CONSORZIO DI BONIFICA DELLA PIANA DI VENAFRO

Oggetto: Procedimento di verifica di assoggettabilità alla valutazione ambientale strategica (VAVAS) ai sensi dell'art.12 del d.lgs. 152/2006 relativo alla variante parziale al P.R.G. afferente all'ambito ubicato in località Maiella e ricompreso tra Via Maiella e Viale San Nicandro nel Comune di Venafro. *Trasmissione, attraverso link, del Rapporto Preliminare di Assoggettabilità a VAS, ai sensi del punto 2 dell'art.12 del D.Lgs. 152/2006.* - **Parere di competenza**

Stralcio planimetrico della tavola n. 7 del Piano Generale di bonifica con evidenziante le interferenze rispetto all'ambito di variante

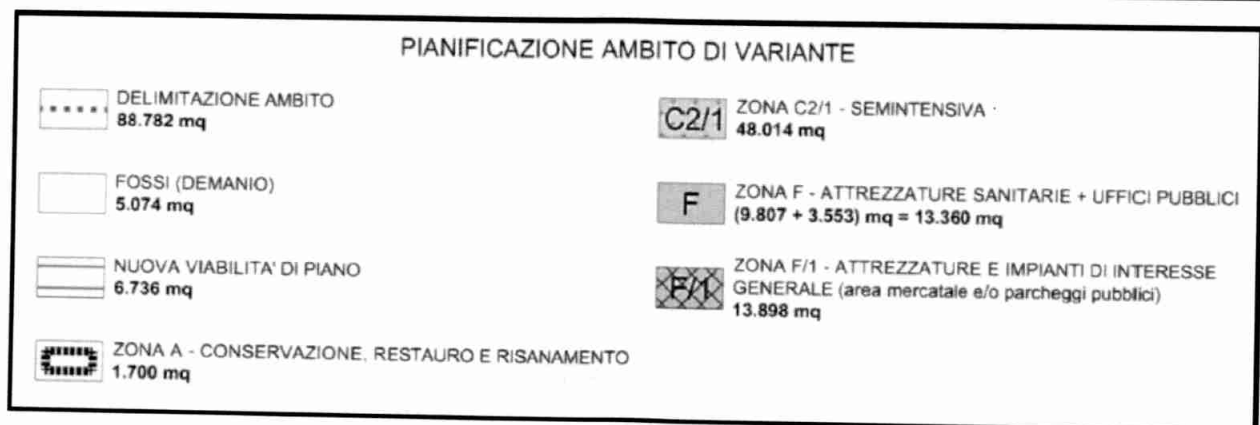
Esaminati gli elaborati di progetto, si rileva che le interferenze con le opere consortili risultano individuate nelle seguenti opere idrauliche di competenza del Consorzio di Bonifica della Piana di Venafro, così come indicate nella tavola n. 7 "Opere idrauliche di competenza consortile" del Piano Generale di Bonifica, di seguito elencate:

- interferenza 01: colatore "San Nicola";
- interferenza 02: primo affluente colatore "San Nicola";
- interferenza 03: secondo affluente colatore "San Nicola".

Planimetria della proposta di variante al PRG (riduzione dalla scala 1:2.000)

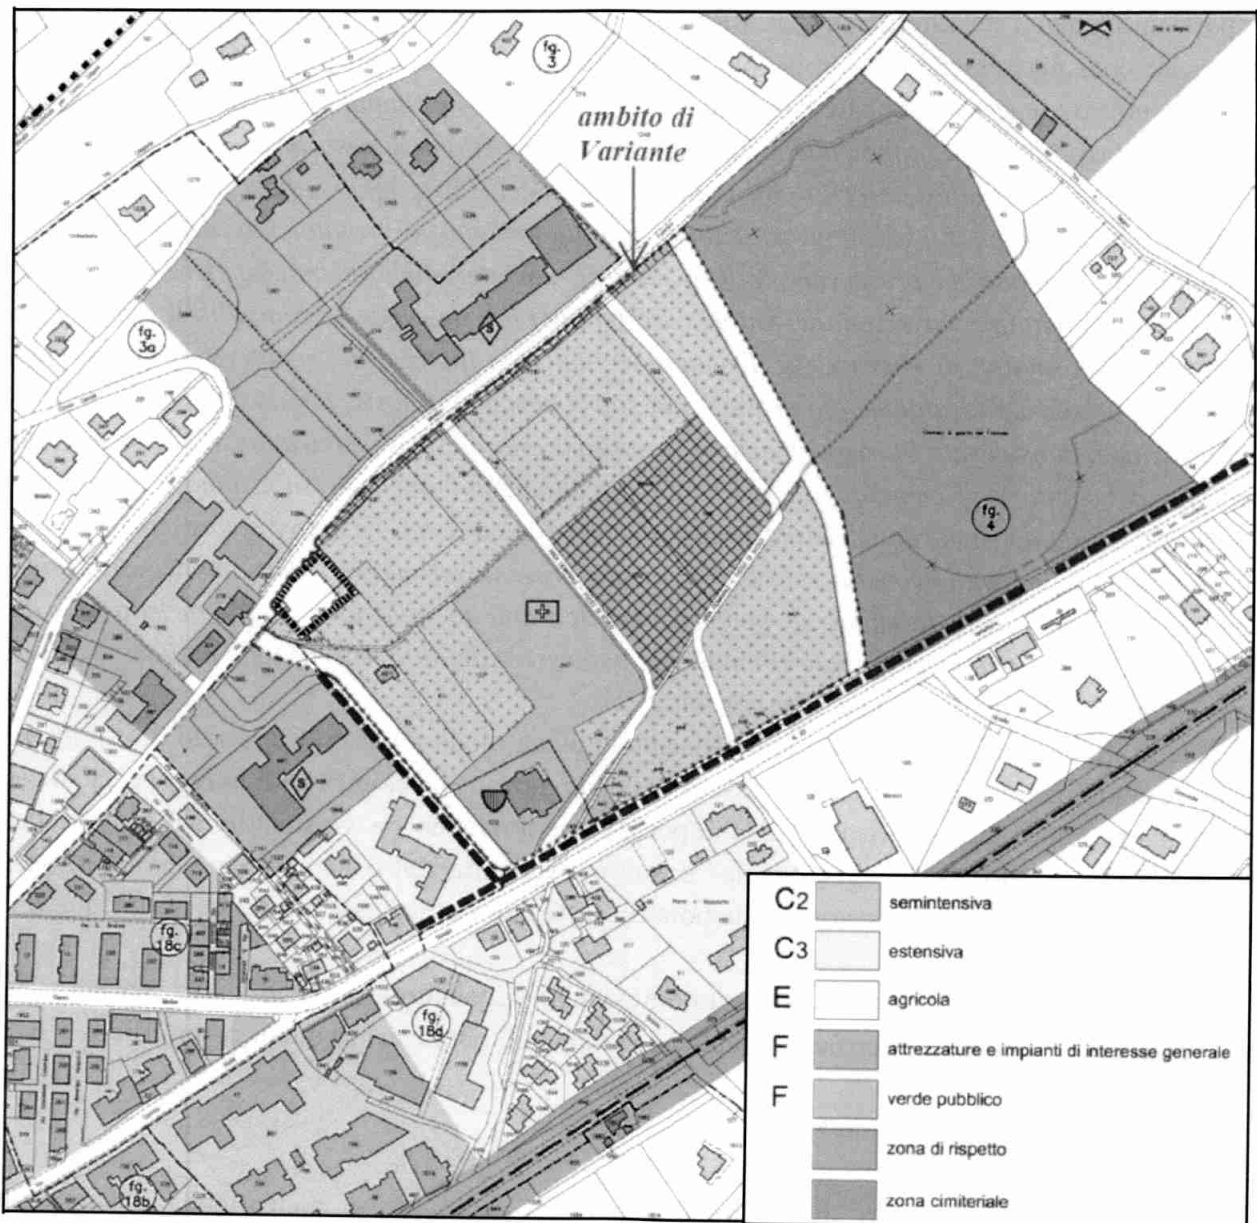
Si rileva che nella relazione "Rapporto preliminare – Verifica di assoggettabilità e Valutazione Ambientale Strategica (V.A.S.)" risultano riportate esclusivamente l'interferenza 02 "Primo affluente del colatore San Nicola" e l'interferenza 03 "Secondo affluente del colatore San Nicola", entrambe denominate come "Area demaniale – Fosso di scolo", mentre non risulta riportata

l'interferenza con il colatore "San Nicola" (interferenza 01), il cui tracciato risulta coincidente con il posizionamento della nuova viabilità di Piano, posta all'estremo est dell'ambito di intervento.

Relativamente all'interferenza 01, oltre a valere quanto sopra riportato per l'interferenza 02 e 03, risulta prevista dal Piano la realizzazione di una nuova strada, con annesso "tombamento" del tratto di canale San Nicola, oggi a "sezione aperta". Per tale interferenza, non sarà consentito il "tombamento" del canale e, pertanto, in merito, il parere è già da ora negativo.

Pertanto, si chiede di trasmettere a questo Ente una relazione idrologica e idraulica specialistica, comprensive delle opportune verifiche idrauliche, dalla quali risulti se i seguenti corpi idrici:

- colatore "San Nicola";
- primo affluente colatore "San Nicola";
- secondo affluente colatore "San Nicola",

siano effettivamente in grado di gestire l'incremento delle acque meteoriche, conseguente all'aumento delle superfici impermeabilizzate, previste dal Progetto di Piano.
